Valutazione e risultati di sintesi sull'accessibilità dell'ospedale San Giovanni di Dio di Gorizia

Indicazioni generali e puntuali

Dicembre 2013

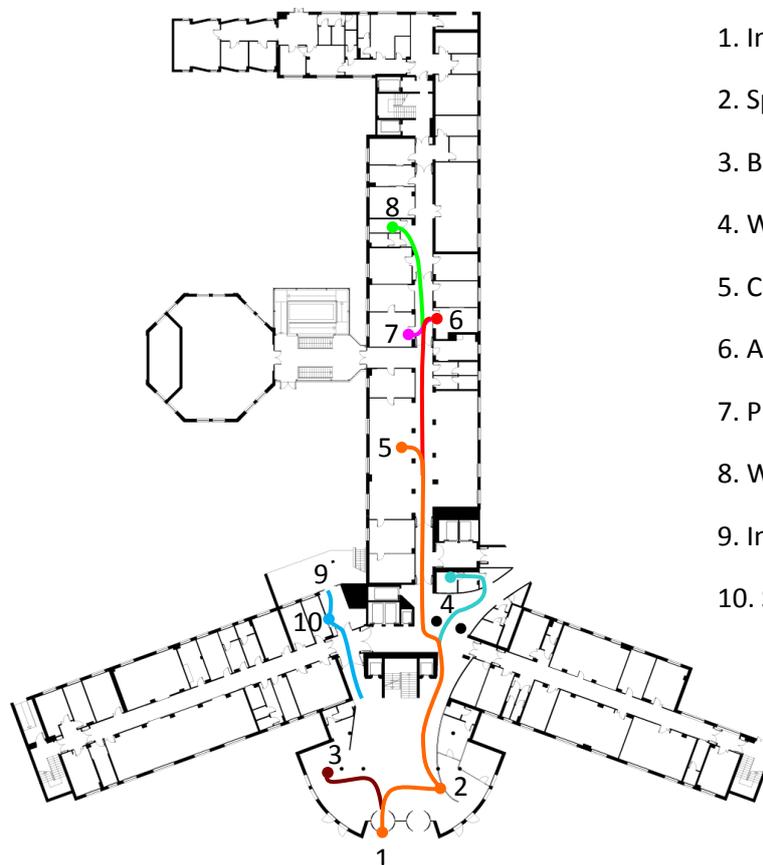
I parcheggi, che non sono coperti, hanno una larghezza sufficiente ma non la lunghezza; sono individuati con cartelli e segnaletica orizzontale; non presentano nelle vicinanze un marciapiede quindi il passaggio pedonale, che dista meno di 50 metri, avviene direttamente sulla strada priva di segnaletica per gli attraversamenti pedonali.

Marciapiedi a raso presenti solo sul rettilineo dall'ingresso del cancello (via Fatebenefratelli) all'ingresso dell'edificio; assenza di segnalazione di attraversamento pedonale di fronte all'ingresso principale, pericoloso a causa del passaggio di auto.

Sportello informazioni

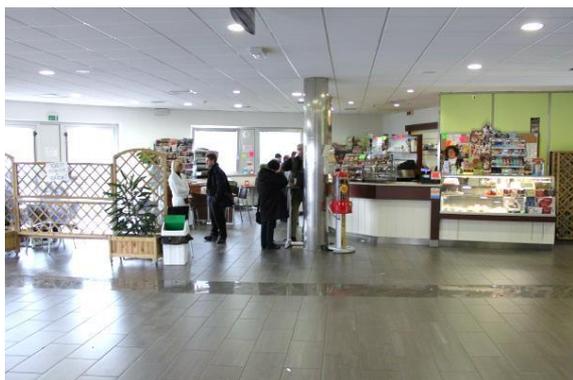
Presenza di percorso tattilo-plantare esclusivamente dall'ingresso allo sportello delle informazioni.

Lo sportello informazioni ha il bancone ad un'altezza di 117 cm, inadeguata per chi è in sedia a rotelle e non presenta contrasto cromatico rispetto alla pavimentazione; lo spazio di attesa è esiguo con poche sedute ed in posizione scorretta. A causa dell'altezza del bancone e dell'apertura nel vetro, la comunicazione risulta non agevole; anche l'illuminazione risulta insufficiente ed inadeguata.

Collegamenti verticali (fronte ingresso)

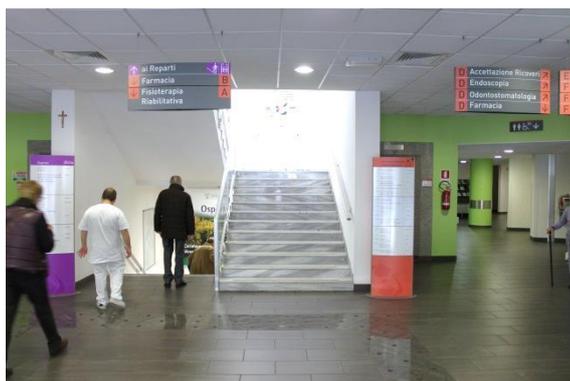
Le scale di fronte all'ingresso hanno dimensionamenti corretti; il corrimano, di sezione rettangolare da 55x120 mm, posto ad un'altezza di 103 cm (l'altezza corretta è 90 cm), è collocato a coronamento del parapetto in vetro (quindi soddisfa il requisito di norma di essere inattraversabile da una sfera di 10 cm di diametro) che divide le rampe al centro; il corrimano sul lato opposto ha una sezione di 60x40 mm ed è posto a 50 mm dal muro. Hanno un perimetro eccessivo tanto che la presa non risulta comoda e non proseguono per i 30 cm richiesti oltre la rampa delle scale. Su ogni gradino sono presenti le strisce antiscivolo adesive con buon contrasto cromatico con il gradino in marmo chiaro che ne permettono l'individuazione alle persone ipovedenti; sono assenti i segnali tattilo-plantari sui pianerottoli di sbarco.

Lungo il percorso dopo le scale, ci sono due ascensori senza indicazioni ma direttamente visibili dall'ingresso, la cui porta d'ingresso è inaccessibile a causa della larghezza di soli 70 cm; inoltre il pulsante di chiamata è posto troppo in alto mentre la pulsantiera interna è all'altezza corretta ma troppo vicina alla porta. Nessun ascensore dell'atrio dell'ospedale è dotato di segnali tattili per individuare la porta; non c'è la comunicazione vocale di arrivo al piano, ma soltanto il segnale sonoro.
